泊発電所 3 号炉 可搬型重大事故等対処設備保管場所 及びアクセスルートについて (審査会合指摘事項に対する回答)

令和 5 年 8 月 3 日
北海道電力株式会社

審査会合での指摘事項に対する回答

指摘事項 230525-3

図 防雪シートの設置イメージ

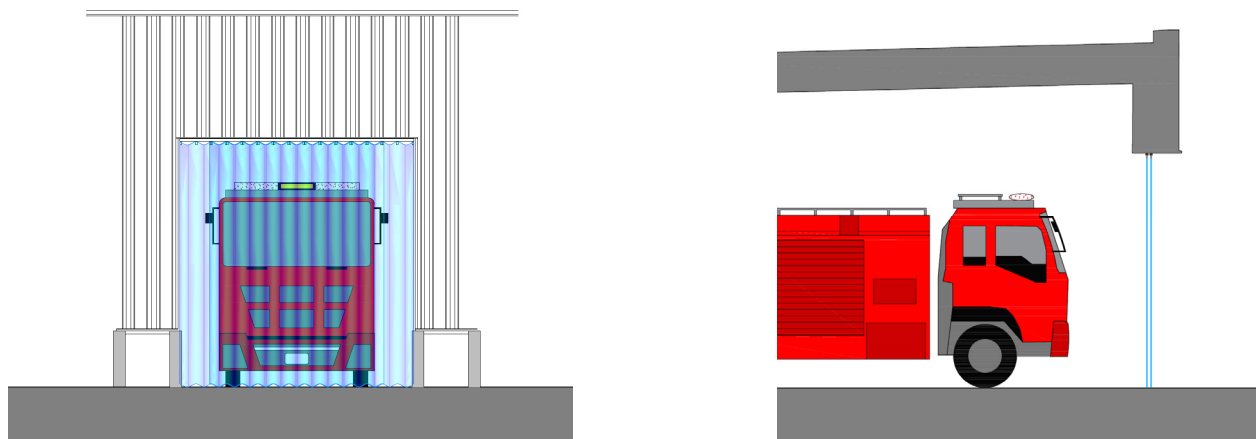
【指摘事項】（第1149回審査会合（令和5年5月25日））230525-3

51m倉庫・車庫の出入口に設置される防雪シートについて、可搬型重大事故等対処設備の運搬、移動に影響を及ぼさない設計とするとしているが、具体的にどのような設計とすることで、運搬、移動に影響を及ぼさない設計とするのか説明すること。

- 51m倉庫・車庫の出入口は、地震時の変形によりシャッターが開閉不能となる可能性を考慮してシャッターを撤去し、積雪の影響を軽減するための防雪シートを設置する方針である。
- 防雪シートは、以下に示すとおり可搬型重大事故等対処設備の運搬、移動に影響を及ぼさない設計とする。
 - 人力で開閉可能な設計とする。
 - 地震等の発生によりシートが脱落した場合においても、人力で排除可能な重量とする。
 - 不燃性材料又は建築基準法施行令若しくは消防法施行令に基づく試験により不燃性材料と同等の性能であることを確認した材料を用いる。
- また、防雪シートは、想定される自然現象等に対して、防雪シート自体が他の設備に悪影響を及ぼさないものとする。
 - 竜巻に対する影響については、51m倉庫・車庫の出入口に固定するものの、飛来物になる可能性があるが、竜巻の評価における設計飛来物に包含できることを確認した。
